改善箇所説明図

改善の内容

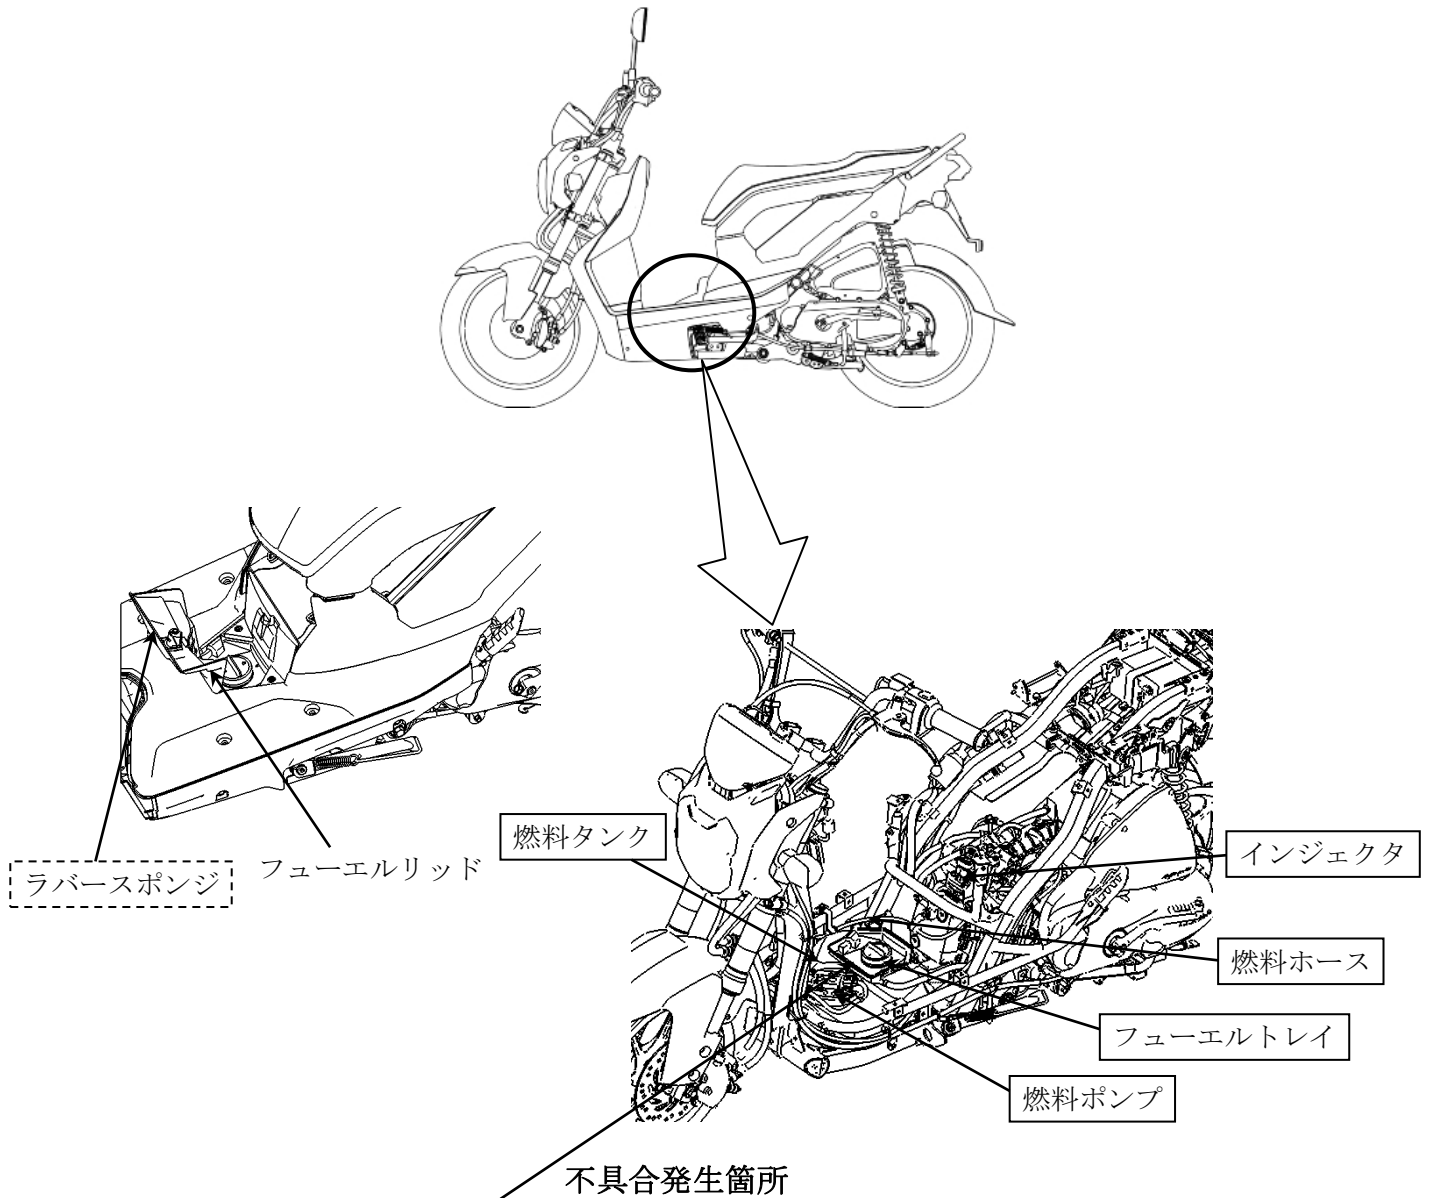
燃料タンクのフューエルトレイの形状が不適切なため、洗車によってフューエルリッドとフロアの間から入った水がフューエルトレイに溜まり、燃料タンク内に浸入することがある。そのため、燃料ポンプが水を吸い込むとエンジン不調となるおそれがある。また、浸入した水の影響により、燃料タンク底部が錆び、そのままの状態で使用を続けると錆が進行し、最悪の場合、燃料が漏れるおそれがある。

全車両、フューエルトレイを対策品に交換し、フューエルリッドにラバースポンジを貼付けるとともに、燃料タンク、燃料ポンプ、インジェクタ、燃料ホースを新品に交換する。
